2018年1月
株式会社フジクラ
ソリューション製品部

FNX0630 ACアダプタ変更のお知らせ

ACアダプタ変更 および これに伴うケース電源コードクランプ部形状変更

図1 電源コード用クランプ部変更

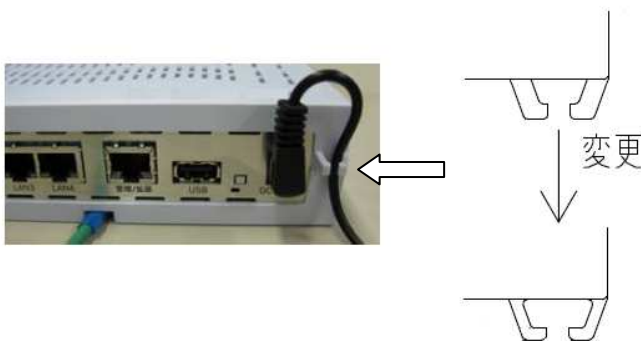
また、DCケーブル外径が現行品φ3.0からφ3.5と0.5mm太くなります。これにより装置の電源コード用クランプにケーブルが入れ難くなるのを回避するためクランプ部分の爪の厚みを薄くして爪をたわみやすくし、ケーブルを挿入しやすくします。図1にクランプ部分の変更前後を示します。
